ヒューズホルダー端子台 SIHA 3 series の断路端子台部の形状変更

に関するお知らせ

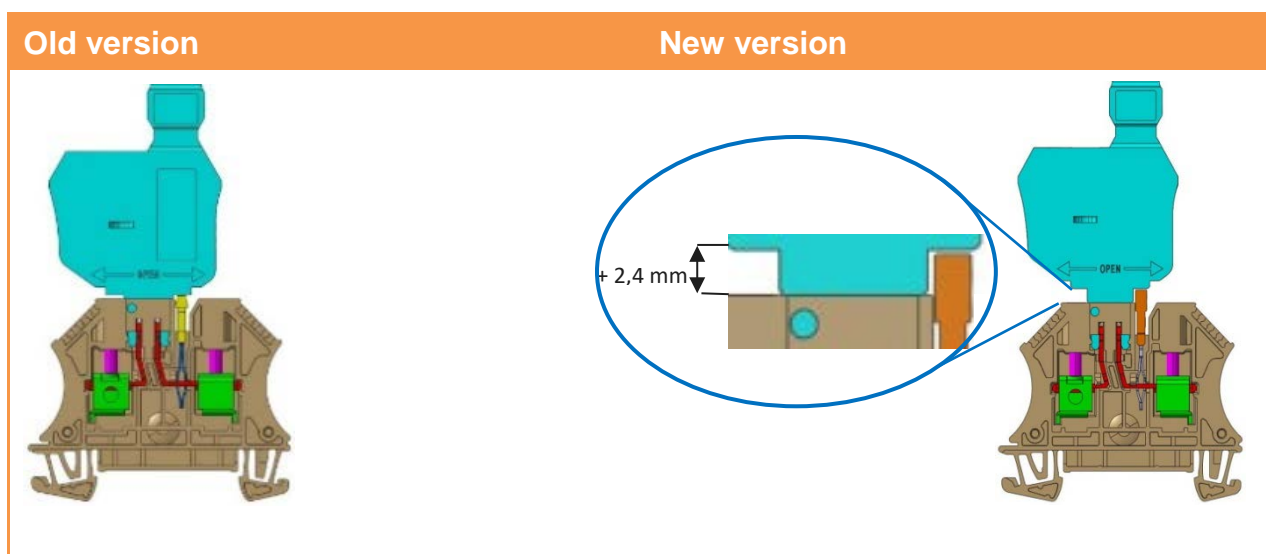
形状変更 : 高さ: 2.4 mm 増加

LED バージョンは LLC (低リーク電流) 品への変更

隣接する切断端子による影響: 切断レバーが開きやすくなります。

新しい SIHA 3 の固有識別: 「2018」の彫刻の追加

ハウジング色をベージュから黒に変更 (他のシリーズのヒューズホルダーとの共通化のため)

目的 : A シリーズの短絡板 ZQVxxN (クロスコネクション) を使用した際は 2.4mm 高いため、カバーとの干渉が発生し、また同時に開閉を行う事が出来ませんでした。

形状変更品においては短絡板との干渉が発生しない為の形状変更を行っています。
